Statische Stellungnahme

Bauvorhaben: ENERGETISCHE SANIERUNG: SPORTHALLE GS II
HIER: FASSADENSANIERUNG
VON - KETTELER - Str. 38, 48231 WARENDORF
Bauherr: STADT WARENDORF
FRECKENHORSTER STR. 43, 48231 WARENDORF

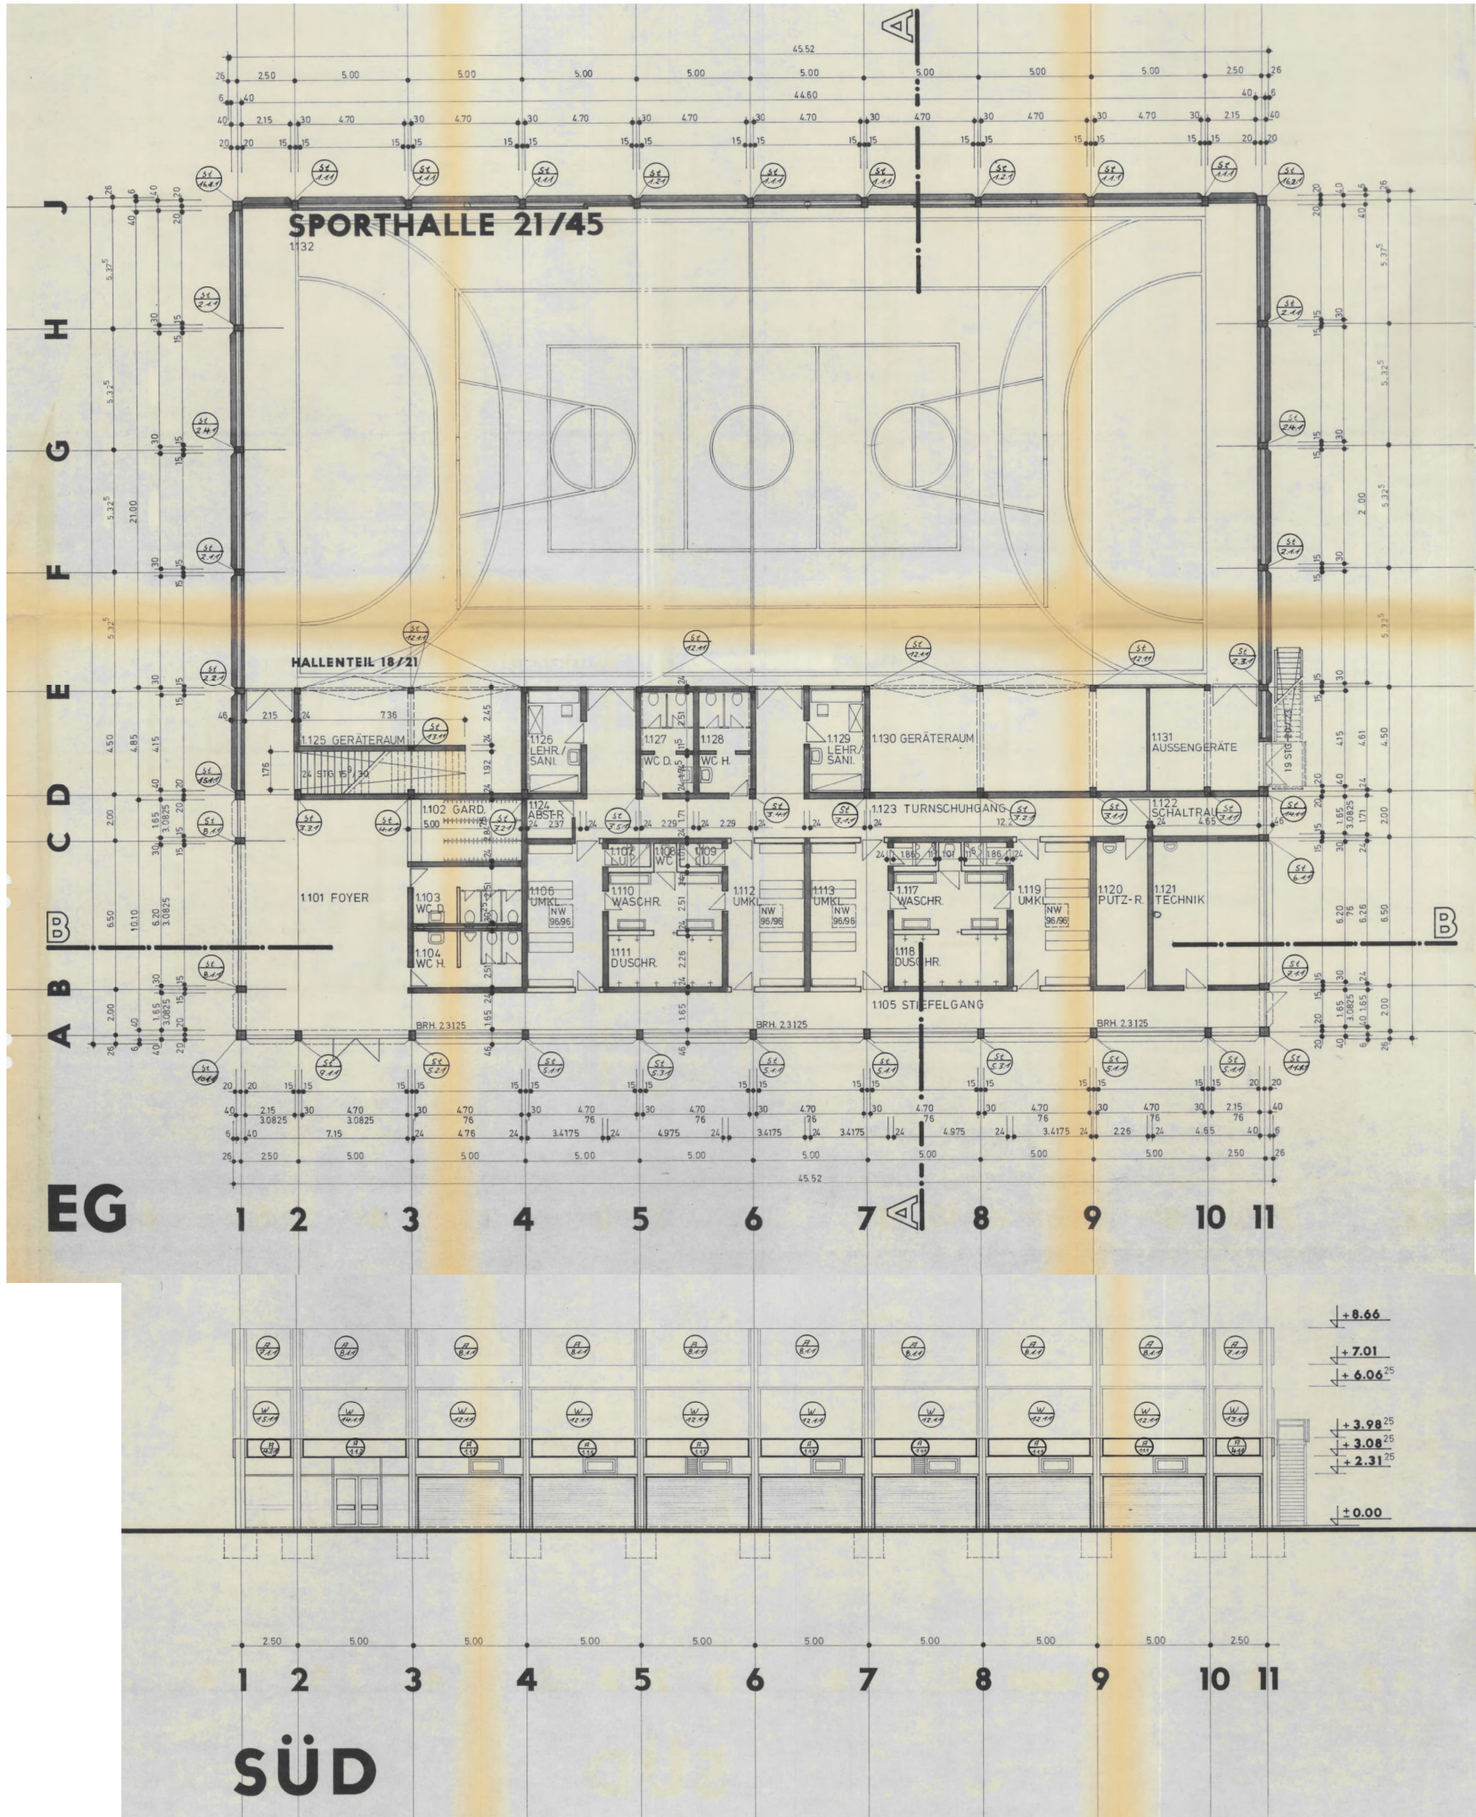
→ Die vorhandene Fassade der Sporthalle kann ohne weiteren statischen Nachweis demontiert werden.
und
→ Die Montage des neuen WDVS auf der vorhandenen Poroton Innenschale ist ohne weiteren statischen Nachweis möglich.
